Mise à 2 x 3 voies de la rocade ouest de Bordeaux entre les échangeurs 4 et 10

Dossier d'enquête publique unique

**Avis délibéré de l'Autorité environnementale
sur le projet de mise à 2 X 3 voies de la rocade
ouest de Bordeaux entre les échangeurs 4 et 10
(33)**

A630 - Rocade ouest de Bordeaux
Mise à 2x3 voies de la section des échangeurs n° 4 à 10
MÉMOIRE EN RÉPONSE DU MAÎTRE D'OUVRAGE
à l'avis de l'autorité environnementale

Options de rétablissement à l'échangeur n° 5 en pages suivantes

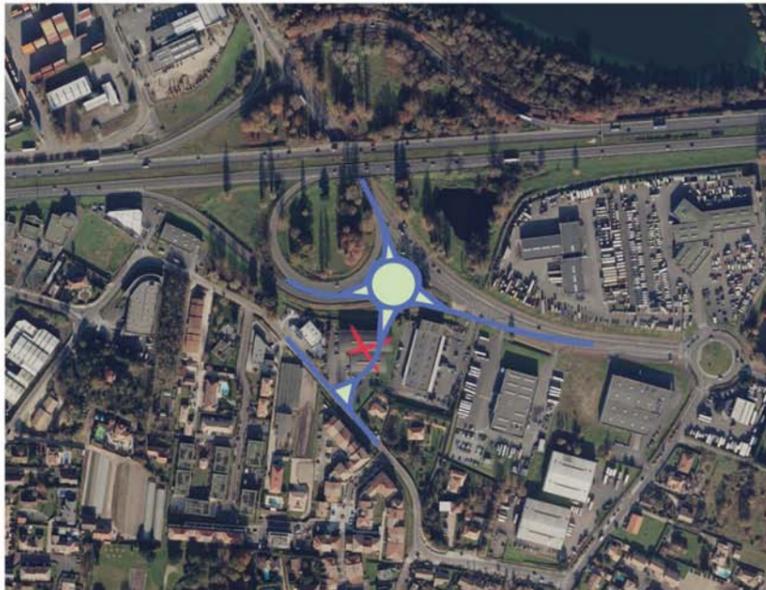
L'Ae recommande de mieux présenter les modalités d'aménagement des échangeurs 5 et 8 et d'expliquer l'absence de variantes, ainsi que de mieux justifier le recours quasi-systématique à l'utilisation de dispositifs d'entrecroisement.

Échangeur n° 5 – Option A d'aménagement (non retenue)

Échangeur n° 5 – Option C d'aménagement (retenue)
